Neubau Feuerwehr Walkenried

Los 4 – Tore

Vergabenummer 2024-FW-WALK-04

Nachschreiben Nr. 4 – Beantwortung einer Bieterfrage

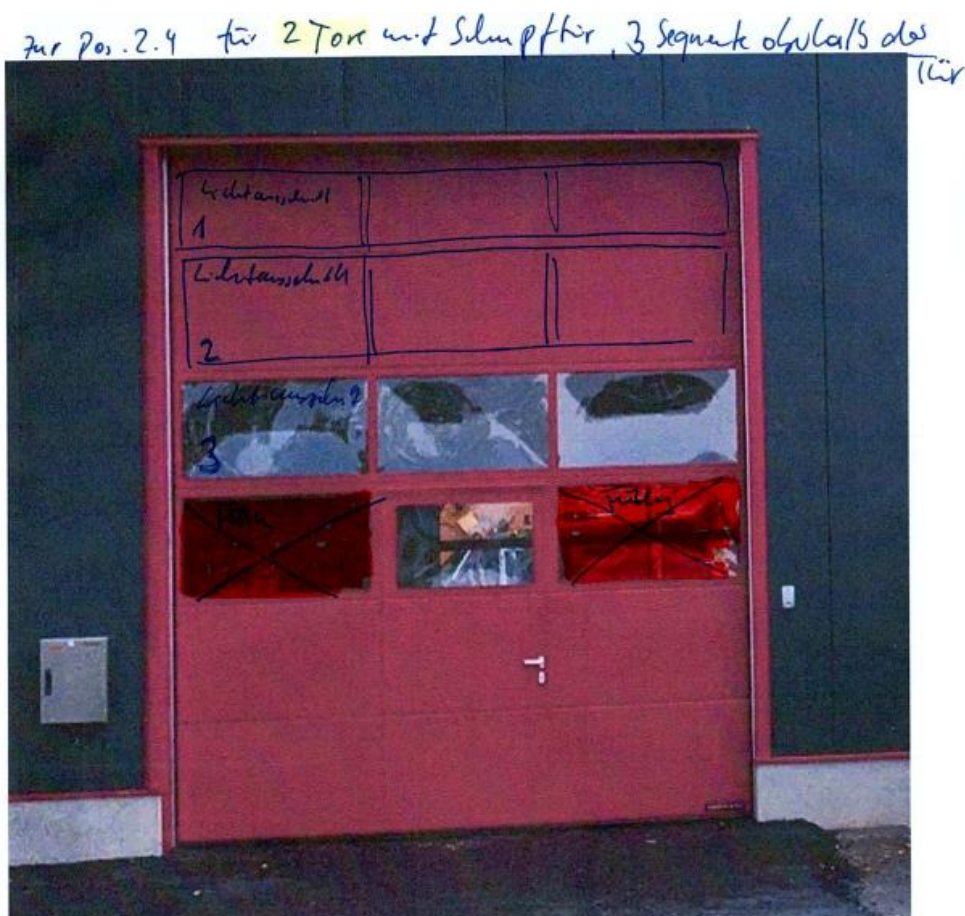
Leider ist meine Rückfrage damit nicht beantwortet. Eine Ausführung von Einzelsegmenten neben der Schlupftür ist konstruktionsbedingt nicht möglich. Dies haben wir bereits prüfen lassen. Das Tor kann nur mit durchgehenden Verglasungsrahmen ausgeführt werden. Daher bitte ich um Angabe, ob das Tor ebenfalls 5 Rahmen oder weniger erhalten soll.“

Bitte nehmen Sie bzgl. der Preisbildung der Pauschale in Pos. 2.4 auf:

- 2 Tore (mit Schlupftür) mit 3 Segmenten Lichtausschnitt oberhalb dieser Tür
